Illustrierte Ersatzteilliste (IPL) – Update

530iP4

Beschreibung der Änderung

Referenz 1

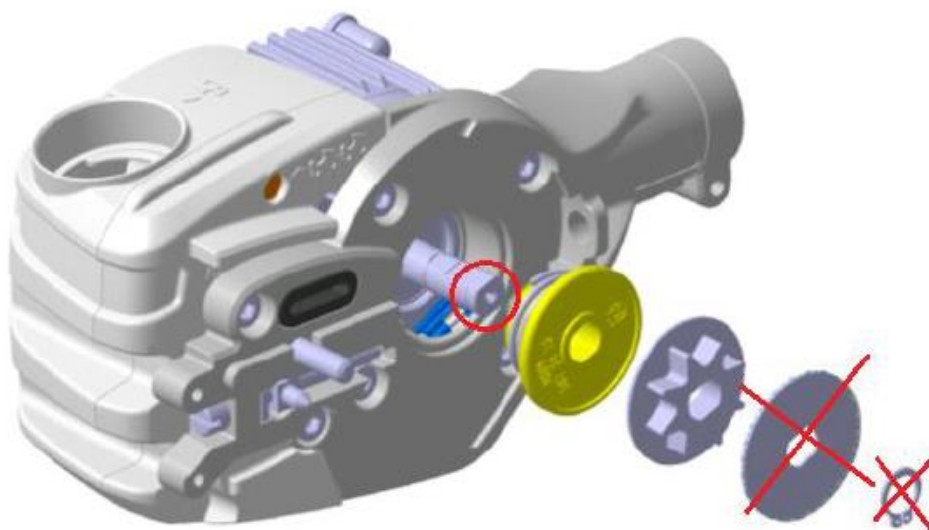
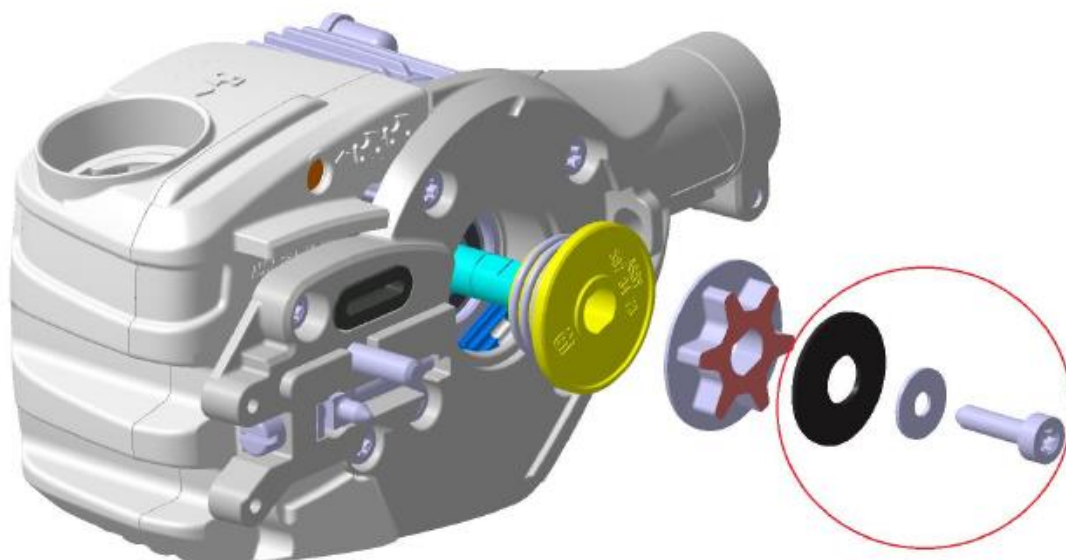
Motorbaugruppe 587 69 08-01 ersetzt durch Motorsatz 546 70 36-01 mit Motor (529 65 38-01), Tellerfeder (597 67 01-01), Scheibe (503 23 00-35) und Schraube (503 21 53-20) (siehe Referenz 1 auf Seite 2).

Motor assy is replaced with a new motor assy that has an internal threaded hole in the shaft.
The washer and circlip are replaced by a disc spring, washer and screw.
The screw must be tightened with 7-8 Nm and the spur sprocket must be held / fixed to enable that.

Referenz 2 zur IDENTIFIKATION von SCHNEIDSYSTEM 529 53 71-01.

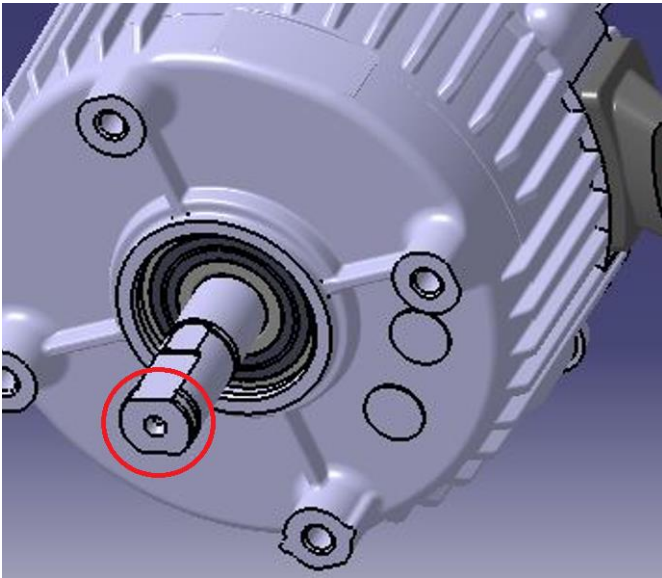
Altes SCHNEIDSYSTEM 529 53 71-01 > (Motorwelle ohne Schraubenbohrung) **NUR** kompatibel mit SICHERUNGSRING 735 31 12-00 und SCHEIBE 577 27 15-01. Dieses alte Schneidsystem umfasst den MOTOR 587 69 08-01.

Neues SCHNEIDSYSTEM 529 53 71-01 > (Motorwelle mit Schraubenbohrung, siehe unten) **NUR** kompatibel mit TELLERFEDER 597 67 01-01, SCHEIBE 503 23 00-35 und SCHRAUBE 503 21 53-20. Dieses neue Schneidsystem umfasst den MOTOR 529 65 38-01.
